Objet : Votre demande d'autorisation environnementale du 29/06/2023 - Demande de compléments – SCSO UNIKALO –
Projet CAMPUS - Cestas

Annexe 1 - demande de compléments relative au dossier autorisation environnementale au titre des ICPE

Liste des compléments et modifications apportées suite aux retours et avis des services de l'Etat

Figure 31 : Aires de stationnement

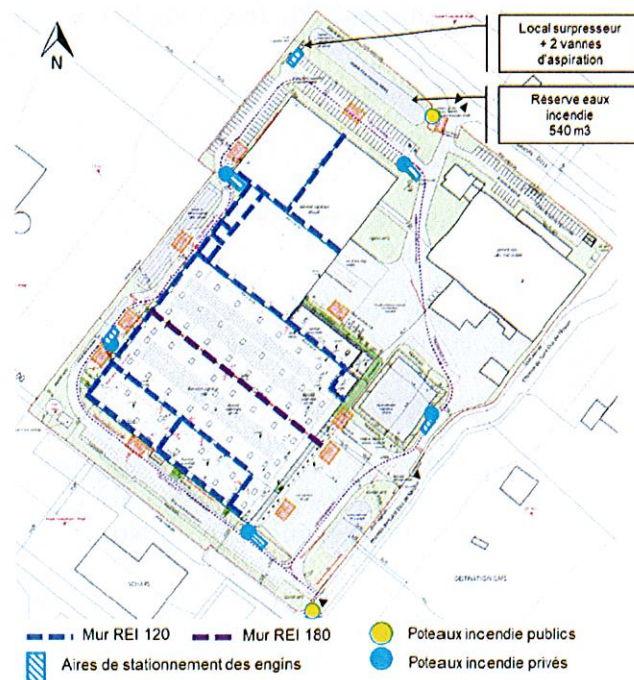
Le pétitionnaire propose d'implanter 5 PI alimentés par un surpresseur pris sur sa réserve incendie privée (n°399) de 540 m³. C'est donc un total de 7 PI qui couvrent le risque incendie.

L'implantation des 5 PI devra être conforme aux normes NF S 61 213 et NF S 62 200.

Carte 1 : Mesure de réduction liée aux amphibiens (phase 1)

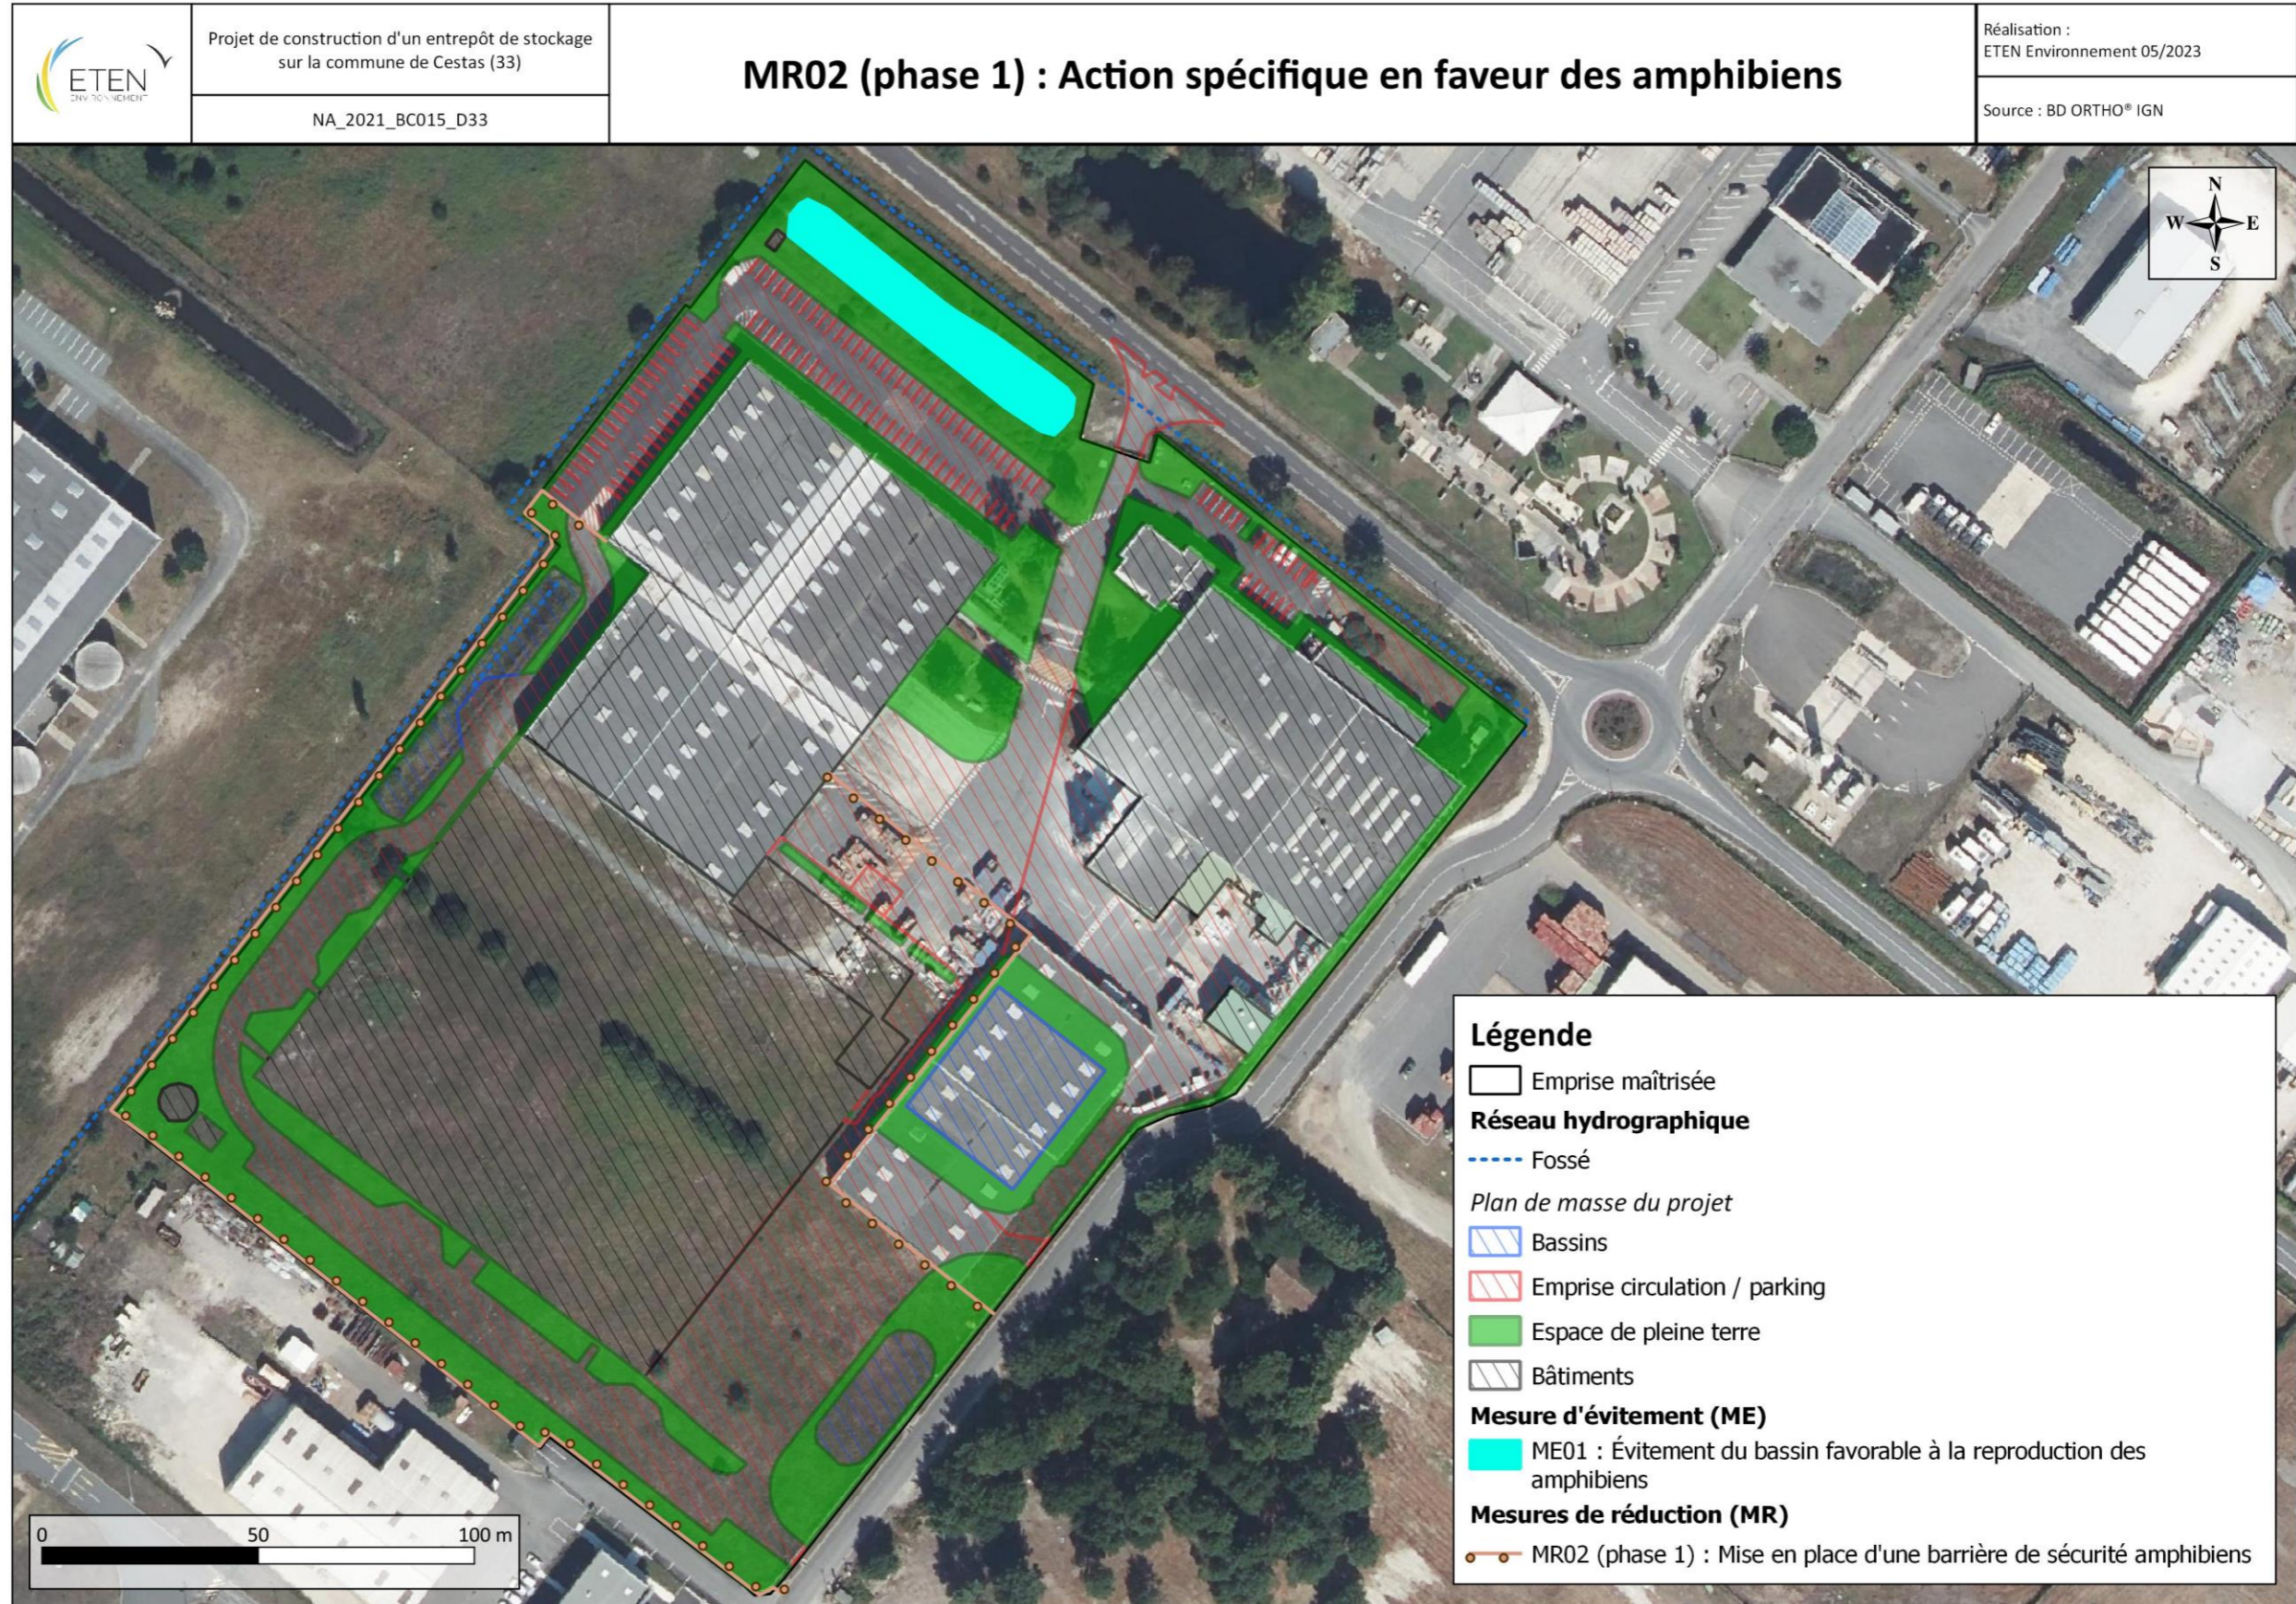
Expert(s) délégué(s) :	Christian ARTHUR
Avis :	
Favorable :	
Favorable sous conditions :	X
Défavorable :	
Conditions :	1) Vérifier l'absence de chiroptères avant la destruction du bâtiment B ; 2) Étendre la barrière amphibiens à toute l'emprise du chantier durant la phase travaux ; 3) Vérifier (et contrôler) la présence de l'écrevisse américaine dans les bassins ; 4) Proposer d'ores et déjà des mesures correctives en cas d'échec de transplantation du Lotier ; 5) Limiter les suivis à T5 (sauf si échec et mesures correctives mises en place).
Fait le :	27/12/2023
Signature : Pour le président du CSRPN NA, l'expert-délégué

Afin de répondre à la condition n°2 du CSRPN, la mesure MR02 a été reprise. Ainsi, la barrière amphibiens est étendue sur toute la longueur sud de l'emprise du chantier durant la phase travaux. Ainsi, la barrière passe de 600 ml à 813 ml, pour un coût total de 4 878 € H.T.

Les cartes de la MR02 ont été reprises en conséquence (voir pages suivantes).
